# 大型観光バス電気装置（フロントドアガラスヒーター回路） のリコールについて

リコール番号 4454

（届出日：平成 31 年 2 月 26 日 開始日：平成 31 年 2 月 27 日）

# 改善箇所説明図

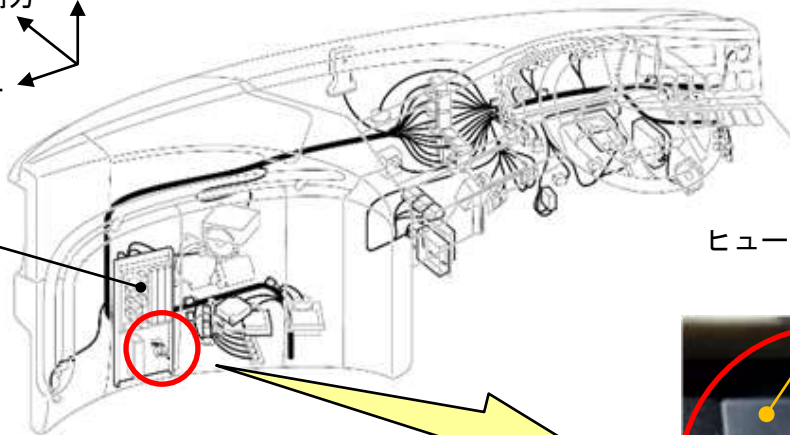
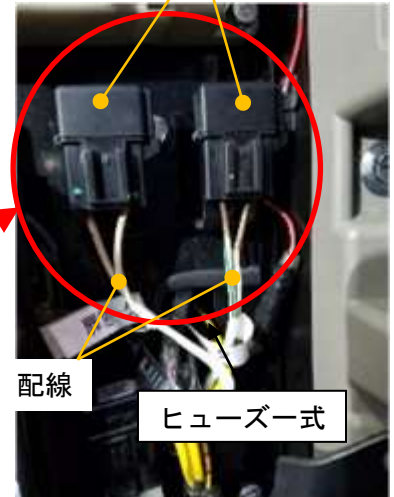
基準不適合発生箇所

大型バスにおいて、オプション設定されているフロントドアガラスヒーター回路に使用しているヒューズの選定が不適切なため、当該ヒューズの結線部の温度上昇によりヒューズホルダーが溶損することがある。そのため、そのままの状態で使用を続けると、当該ヒューズの結線部が露出して短絡が生じ、最悪の場合、火災に至るおそれがある。

## 改善措置の内容

全車両、フロントドアガラスヒーターのヒューズ一式を対策品に交換する。
